**Изменение № 3 ГОСТ 9.061—75 Единая система защиты от коррозии и старения. Резины. Методы ускоренных испытаний на стойкость к воздействию жидких агрессивных сред при вращательном движении в режиме трения**

**Утверждено и введено в действие Постановлением Государственного комитета СССР по стандартам от 28.11.88 № 3859**

**Дата введения 01.07.89**

Черт. 6

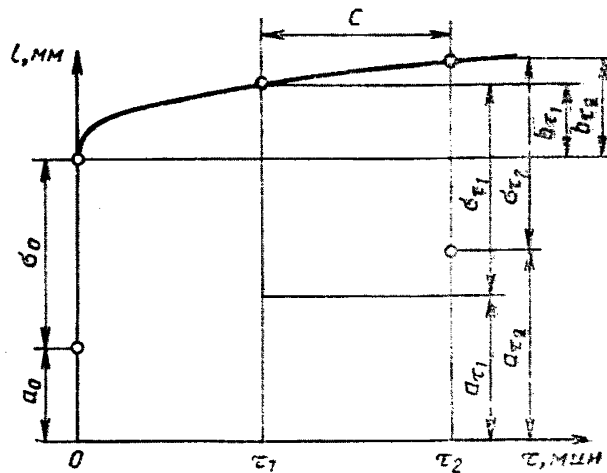
Пункт 5а.3.1. Чертеж 6 заменить новым:
